35 Años	<b>ACTA DE COMITE DE OBRA</b>	ING-R101 Versión No 01 Elaborado por: RAL Página 1 de 7
--	-------------------------------	--

## **PROYECTO CONNECTA 80 - TERRANUM** **COMITE No. : 68 COMITÉ DE OBRA**

**FECHA :** 12 de Mayo de 2022  
**HORA :** 07:30 a.m.  
**LUGAR :** Comité presencial

**PLANTA CAPITEL BARRETE TIPO 3**

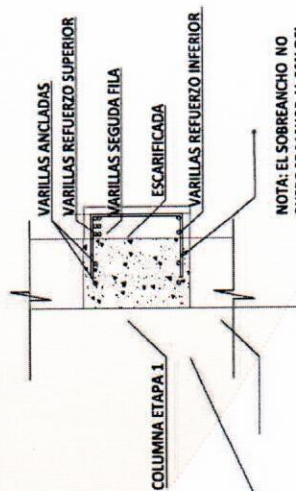
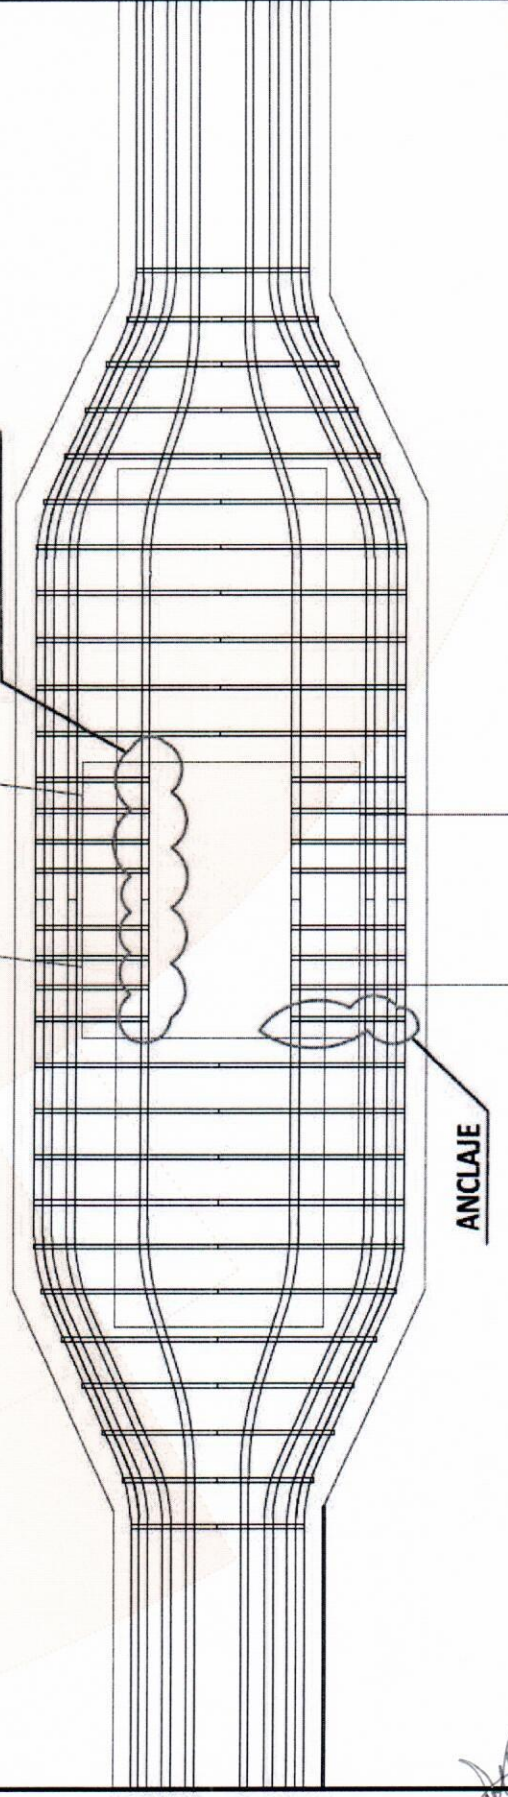
**NOTA: EL SOBREANCHO NO PUEDE SE MAYOR AL 50% DEL ANCHO ORIGINAL DE LA VIGA.**

# ANCLAJES VIGA – BARRETE COLUMNA

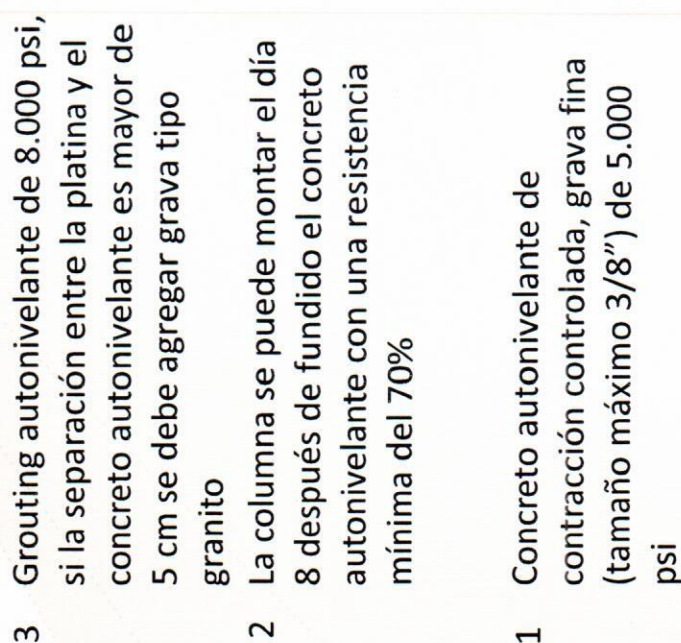
PARA COLUMNAS CUADRADAS DE 80X80 SE  
PERMITIRÁ ANCLAR MÍNIMO 4 BARRAS  
SUPERIORES Y 4 BARRAS INFERIORES EN ACADA  
DIRECCIÓN. EL RESTO DEL REFUERZO PODRÁ  
COLOCARSE EN LOS SOBREENCHOS DESCRITO  
ANTERIORMENTE
